COLLEGAMENTO AUTOSTRADALE

Monitoraggio ambientale POST OPERAM - Lotto 1
 Nota tecnica di riscontro alle IT di ARPA Lombardia
 Tratte A e 1° lotti delle Tangenziali di Como e Varese

Il presente documento rappresenta la nota tecnica di riscontro agli approfondimenti richiesti dal Supporto Tecnico dell'Osservatorio Ambientale in sede di tavolo tecnico ARPA-APL svolto in data 27/09/2017 per il lotto 1 (Tratta A – A36, 1° lotti delle Tangenziali di Como e Varese – A59/A60).

Figura 1 – tracciato as built della A60 nei pressi del torrente La Selvagna

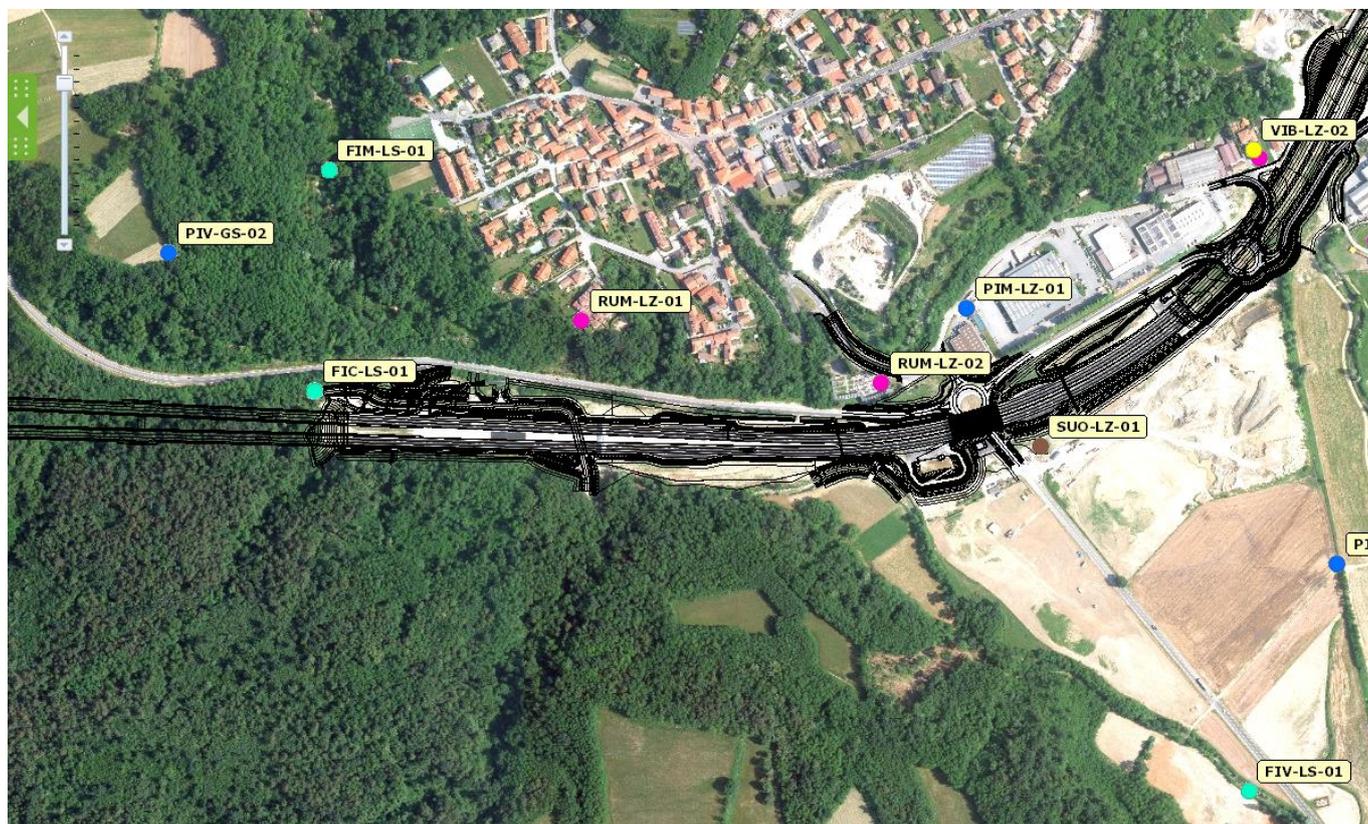
Nello SIA è stato previsto di utilizzare tecniche di mitigazione degli impatti riferibili all'Ingegneria Naturalistica, utilizzando le piante vive come materiale da costruzione in abbinamento ad altri materiali soprattutto naturali. Si riporta il testo del SIA: "Per ottenere i franchi necessari per l'opera di attraversamento, è stata prevista una rampa a monte dalla strada per guadagnare il franco dal fondo e, quindi, dal livello di piena. La struttura della rampa, costituita da briglia e controbriglia, sarà mascherata con massi con duplice funzione: protettiva e di mitigazione. Un secondo intervento, sempre sul Selvagna, riguarda lo scavo di un tratto di alveo in corrispondenza dell'attraversamento. Tale intervento risulta necessario per la sicurezza dell'opera ed è associato all'inserimento di elementi naturali per la formazione del nuovo sedime. A completamento delle opere è previsto il ripristino delle aree coinvolte mediante la piantumazione di specie autoctone che conferirà al torrente il suo aspetto naturale." Si chiede il riscontro a tale osservazione.

Con riferimento agli interventi effettuati sull'alveo del torrente e sulle sue aree limitrofe, si riporta in **Figura 1** il tracciato "as built" su ortofoto 2015 così come realizzato nella zona di interesse.

Con riferimento agli interventi realizzati sull'alveo e sulle sponde del torrente, si conferma che il Progetto Esecutivo ha previsto la realizzazione di una scogliera in massi ciclopici cementati a prevenzione di eventuali fenomeni di erosione nei pressi dell'infrastruttura. L'attraversamento della stessa ad opera del torrente avviene tramite uno scatolare nel quale è stata posizionata una scogliera per la deframmentazione faunistica.

Figura 3 – tracciato as built della A60 nei pressi del fiume Olona

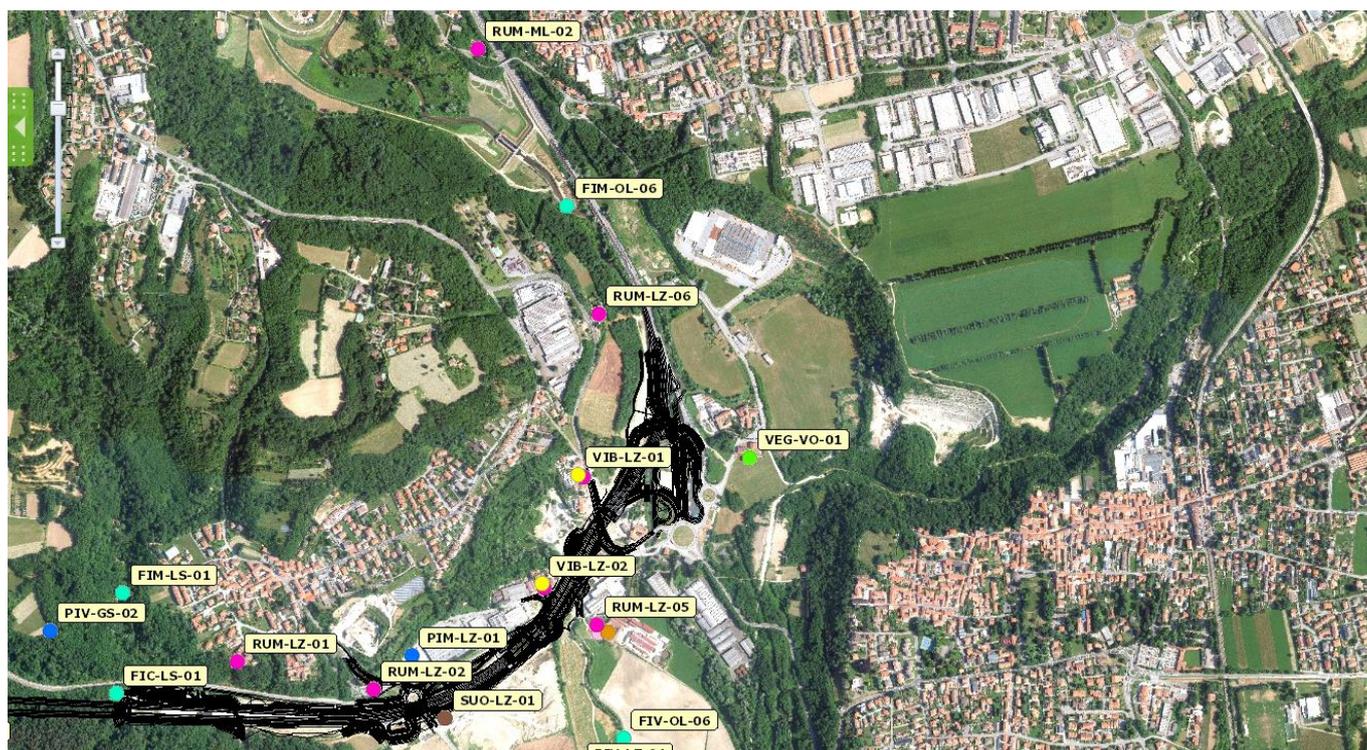
Si ribadisce tuttavia quanto osservato nell'istruttoria di PO, ovvero che gli impatti evidenziati dall'IFF non sono stati adeguatamente approfonditi/commentati in relazione alle lavorazioni eseguite (interventi di artificializzazione dell'alveo, deviazioni e rimaneggiamento delle sponde, ecc.).

Con riferimento agli interventi effettuati sull'alveo del torrente e sulle sue aree limitrofe, si riporta in **Figura 3** il tracciato "as built" su ortofoto 2015 così come realizzato nella zona di interesse.

L'unico transetto IFF interessato dalle lavorazioni per la realizzazione della A60 è quello che in PO è stato denominato "tratto n. 4" in corrispondenza del quale l'Appaltatore ha realizzato una riqualificazione delle sponde dell'Olona attraverso la posa di massi ciclopici intasati con terreno vegetale (**Figura 4**). Il rivestimento delle sponde è stato realizzato a prevenzione di eventuali fenomeni di erosione nei pressi dell'infrastruttura che supera il corso d'acqua interamente in viadotto. Al momento del rilievo PO del monitoraggio ambientale, l'indice IFF ha mostrato un peggioramento rispetto a quanto registrato in AO a causa del poco tempo trascorso dalla fine dei lavori di rivestimento, i quali hanno contribuito ad una uniformazione degli ambienti spondali presenti.

Figura 7 – tracciato as built della A59 nei pressi del fiume Seveso

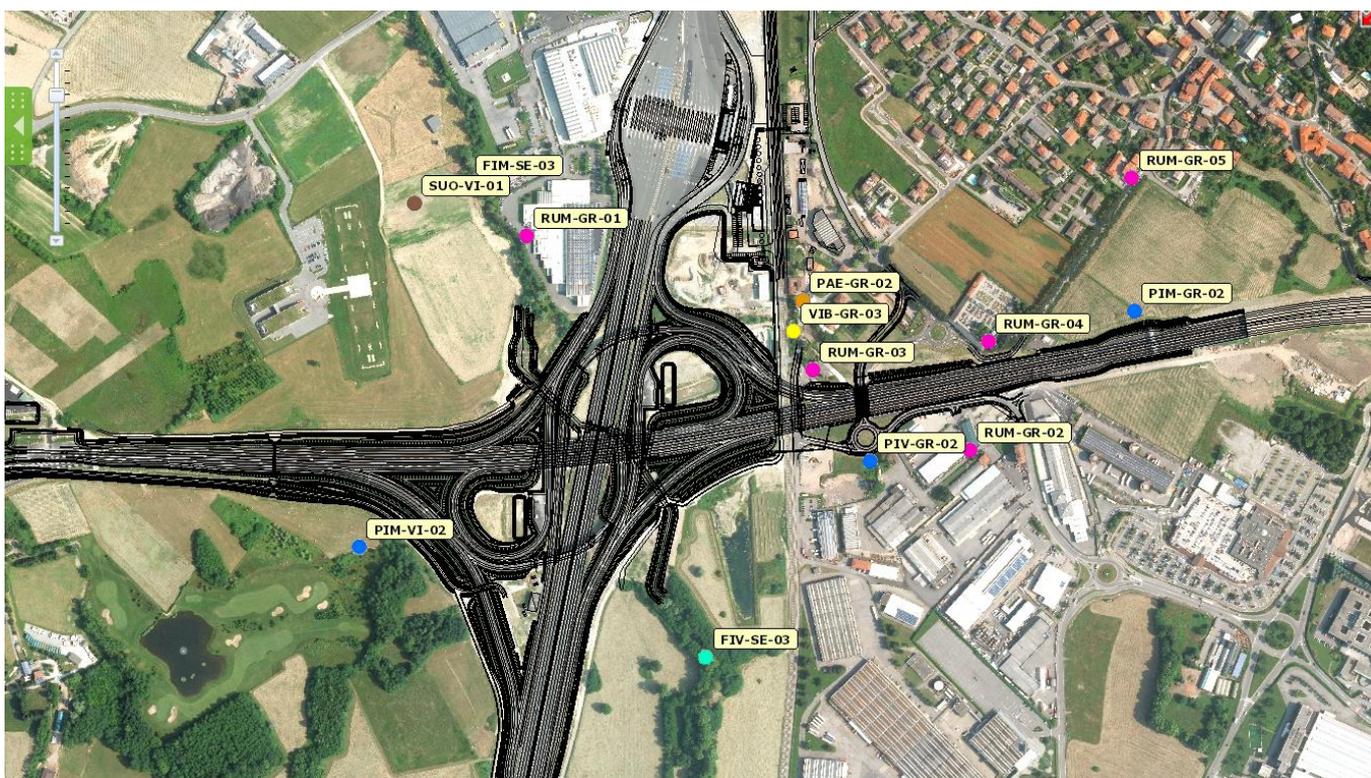
Si chiede, pertanto, di verificare gli impatti sul Fiume Seveso, come dimostra anche il risultato dell'applicazione dell'indice IFF, e valutare la rispondenza a quanto previsto nello SIA.

Con riferimento agli interventi effettuati sull'alveo del fiume e sulle sue aree limitrofe, si riporta in **Figura 7** il tracciato "as built" su ortofoto 2015 così come realizzato nella zona di interesse.

Come desumibile dai rilievi effettuati in fase PO, i transesti interessati direttamente dalle lavorazioni di cantiere per la realizzazione della A59 sono quelli identificati come "tratto 4, 6 e 6".

Figura 12 – tracciato as built della A36 nei pressi del fiume Olona

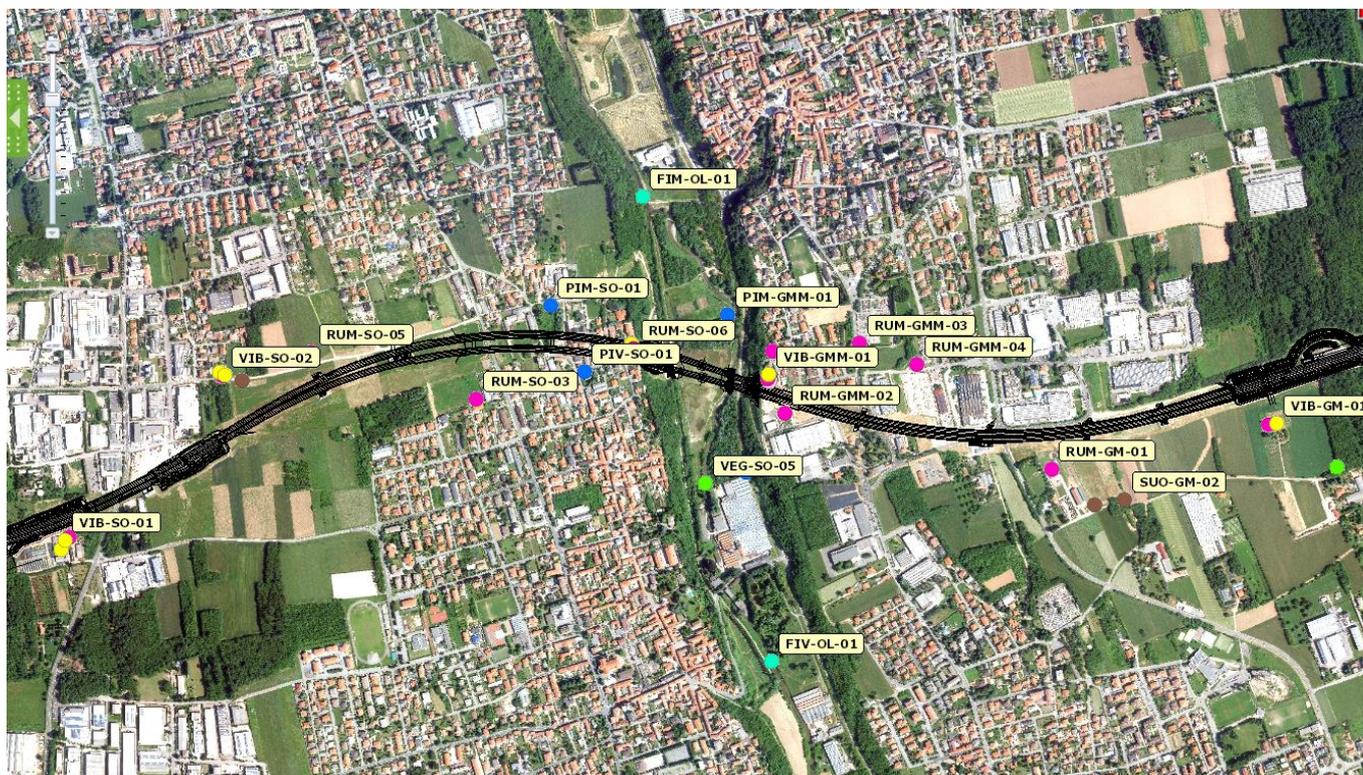
“Si chiede, pertanto, di verificare gli impatti sul Fiume Olona, come dimostra anche il risultato dell'applicazione dell'indice IFF, e valutare la rispondenza a quanto previsto nello SIA”.

Con riferimento agli interventi effettuati sull'alveo del fiume e sulle sue aree limitrofe, si riporta in **Figura 12** il tracciato “as built” su ortofoto 2015 così come realizzato nella zona di interesse.

Come desumibile dai rilievi effettuati in PO, i transetti direttamente interessati dalle attività di cantiere sono stati quelli identificati con “*Tratti 3-9-4*”.

Il Tratto 3, ramo in destra idrografica, ed il Tratto 9, ramo in sinistra idrografica, rappresentano le aree interessate dal passaggio del viadotto. Il giudizio emerso in PO è stato fortemente condizionato dai rimaneggiamenti dell’alveo effettuati durante i lavori, dalle modifiche delle sponde (per le quali sono stati realizzati interventi di risagomatura e di rivestimento con massi ciclopici) e dalla mancanza di una struttura vegetazionale consolidata. Tali impatti risultavano in parte prevedibili, considerando le importanti strutture create per il viadotto della A36, e, grazie alle opere a verde realizzate, potranno ridursi con passare degli anni e con lo sviluppo delle specie arboree e arbustive piantumate.

Figura 15 – planimetria as built delle mitigazioni a verde nell'area del torrente Bozzente

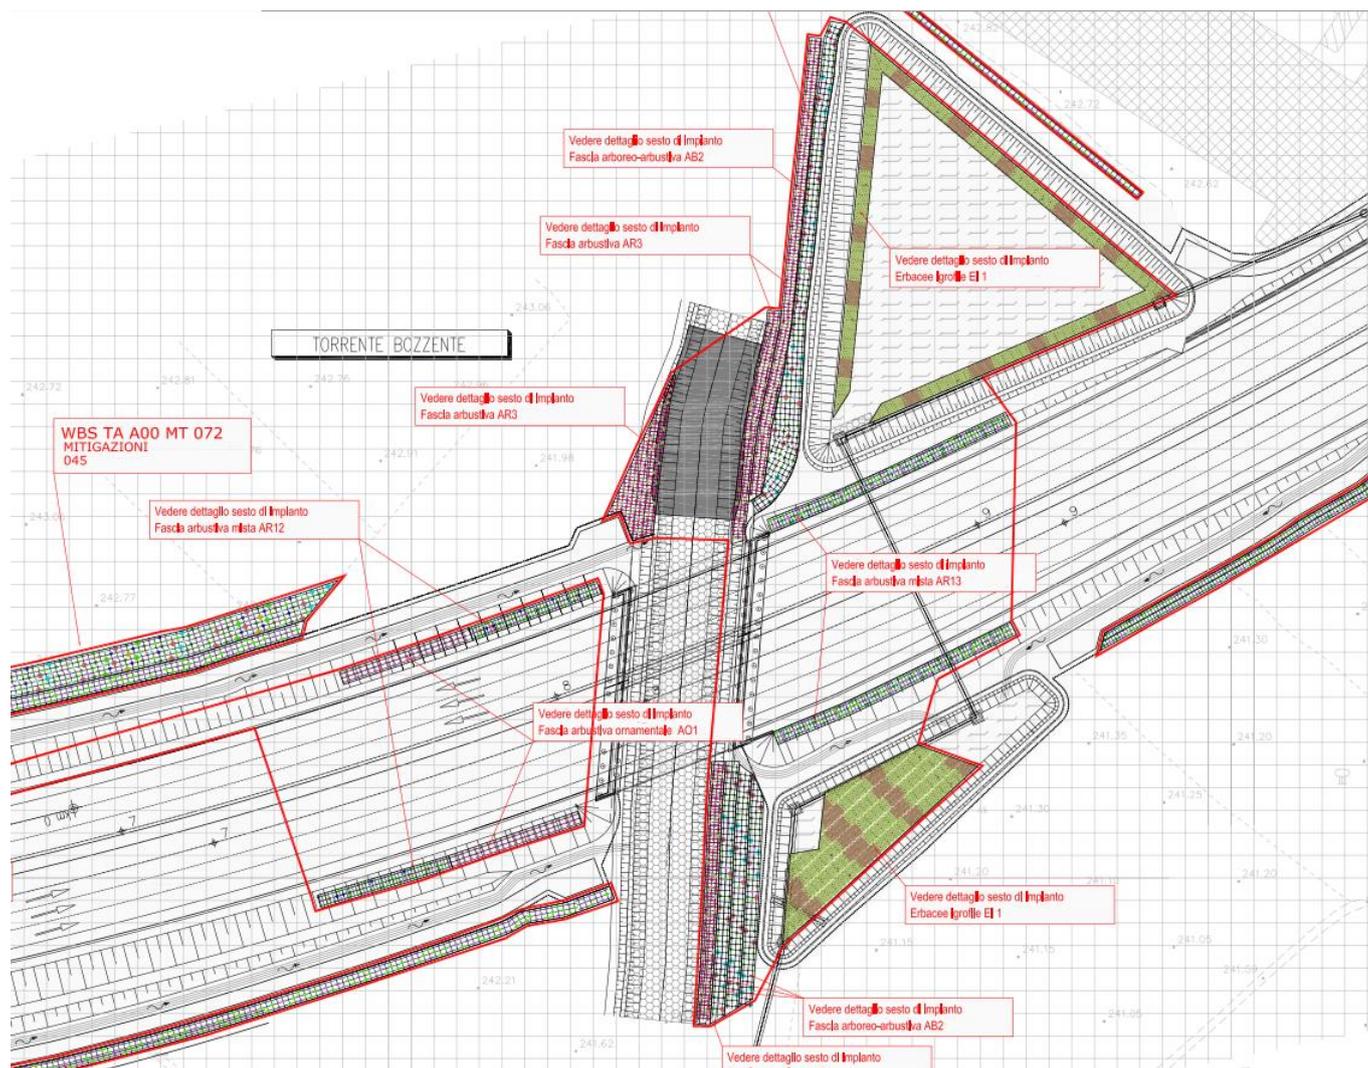
“Si chiede, pertanto, di verificare gli impatti sul Torrente Bozzente, e valutare la rispondenza a quanto previsto nello SIA”.

La coppia di punti FIM/FIV-BO-01 è stata utilizzata per monitorare l'interferenza dell'opera con il torrente Bozzente. Il tracciato autostradale attraversa il torrente Bozzente mediante uno scatolare della lunghezza di 20 m circa, con spalle posizionate fuori dall'area di pertinenza fluviale. Nella zona di sottopasso della A36 è stata realizzata la risagomatura delle sponde e il rivestimento con scogliera dell'alveo e delle sponde al fine di evitare fenomeni di erosione. Al fine di mitigare la semplificazione degli ambienti indotta dalla realizzazione del rivestimento, il progetto delle mitigazioni a verde ha previsto la realizzazione di fasce arbustive o arboreo-arbustive in destra e in sinistra idrografica a nord del ponte e in sinistra idrografica a sud dello stesso.

Presso il corso d'acqua, inoltre, il progetto ha previsto la realizzazione di n. 2 vasche di raccolta dell'acqua di ruscellamento raccolta dalle aree di pertinenza autostradale (**Figura 15**), con esclusione di quelle raccolte dalla carreggiata. La vasca più grande, ubicata a nord, raccoglie infatti le acque che ruscellano sul versante inerbato di questo tratto costruito in rilevato. Questa vasca è a sua volta collegata ad una seconda vasca, posta a sud del tracciato, la quale funge anche da vasca di laminazione del torrente Bozzente in caso di piena.

Figura 16 – planimetria as built delle mitigazioni a verde nell’area del torrente Fontanile

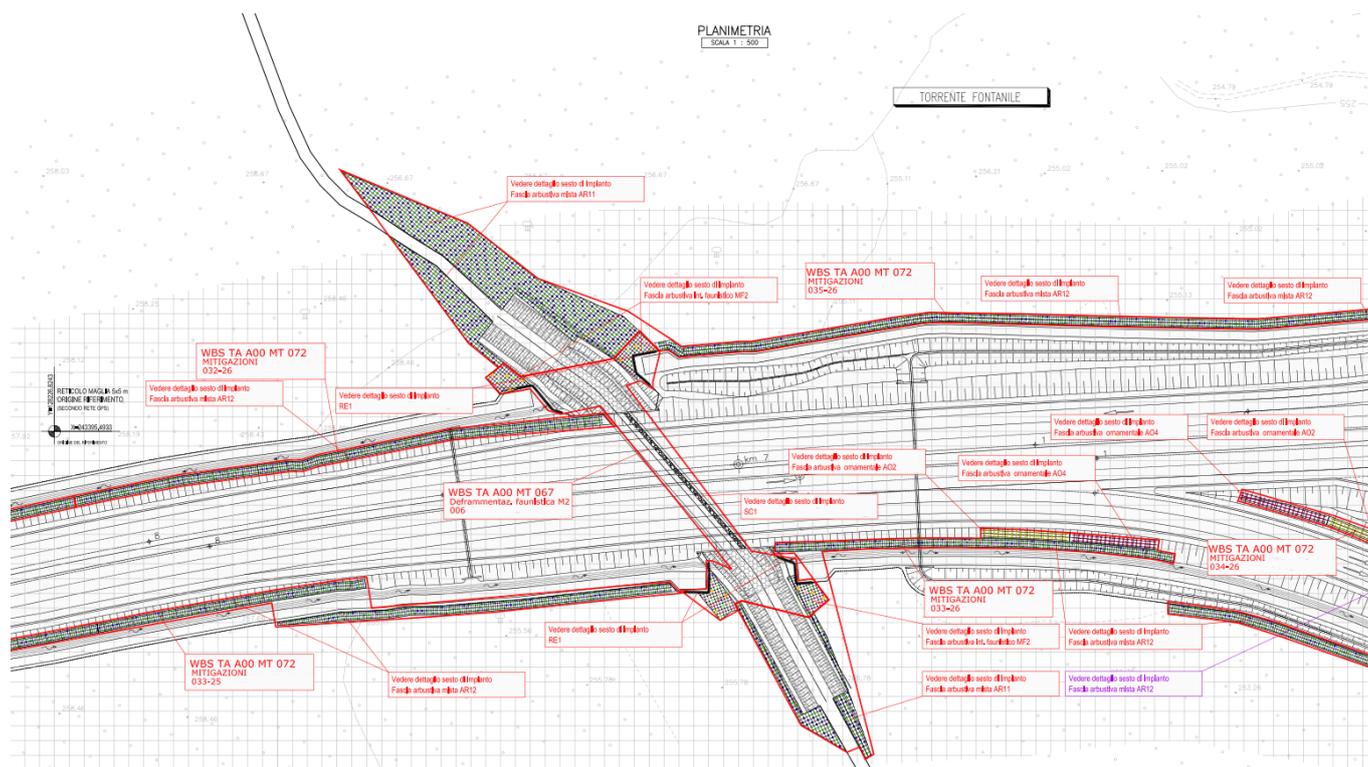
“Si chiede, pertanto, di verificare gli impatti sul Torrente Fontanile, e valutare la rispondenza a quanto previsto nello SIA”.

Il tracciato autostradale attraversa il torrente mediante un manufatto scatolare di sezione 6.00 m per 3.50 m e, per contenerne le dimensioni longitudinali, è stato eseguito un intervento di scavo di un nuovo alveo, mentre il vecchio è stato abbandonato. Entrambi i punti di monitoraggio sono stati localizzati a valle dello scarico della barriera idraulica della discarica attiva RSU in località Cava Satima nel torrente. Nella zona di sottopasso della A36 è stata realizzata la risagomatura delle sponde e il rivestimento con scogliera dell'alveo e delle sponde al fine di evitare fenomeni di erosione. Al fine di mitigare la semplificazione degli ambienti indotta dalla realizzazione del rivestimento, il progetto delle mitigazioni a verde ha previsto la realizzazione di fasce arbustive in destra e in sinistra idrografica a nord del ponte e a sud dello stesso (**Figura 16**). Con lo sviluppo delle mitigazioni e la ricucitura con la vegetazione circostante, non solo si contribuirà a rendere maggiormente stabile il rivestimento delle sponde grazie alla radicazione delle piante piantumate, ma si riqualificherà l'ambiente stesso.
